改善箇所説明図

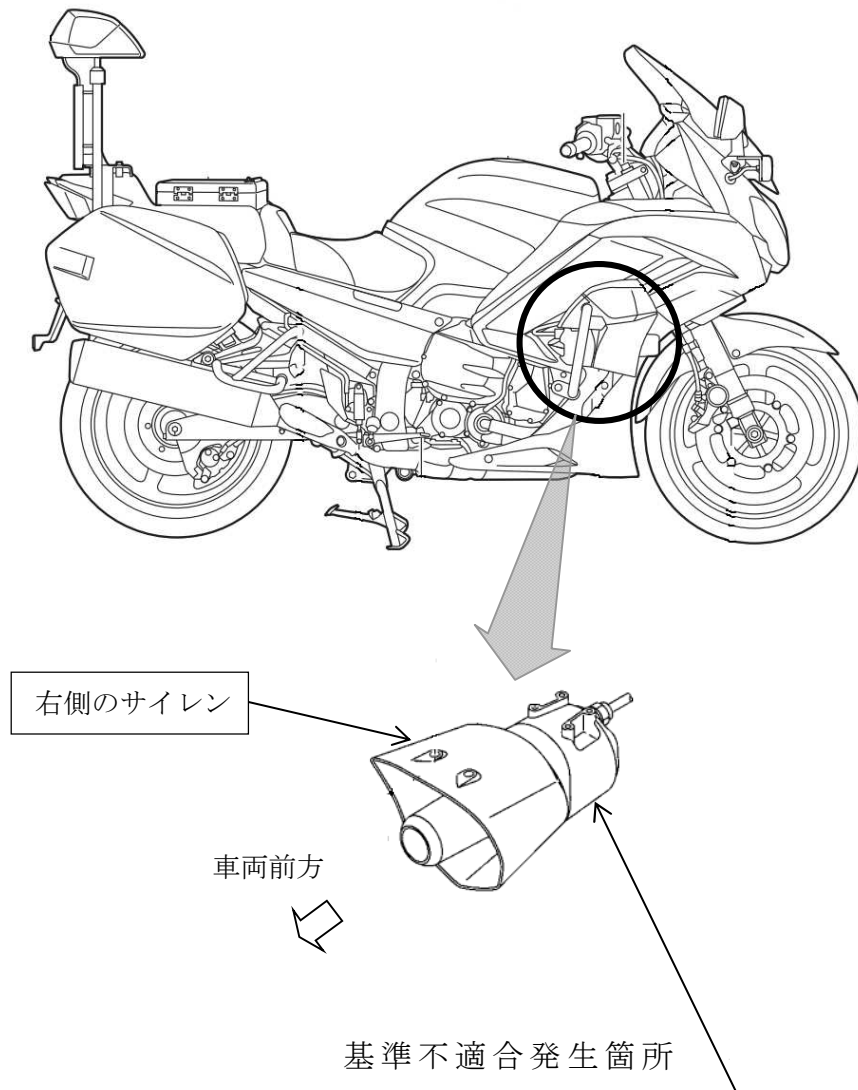
警察車において、右側サイレン内の電気配線の接続部の図面指示が不適切なため、当該電気配線が逆接続されている。そのため、サイレンの音量が保安基準を満足しないおそれがある。

改善の内容：全車両、右側のサイレンを正規品に交換する。
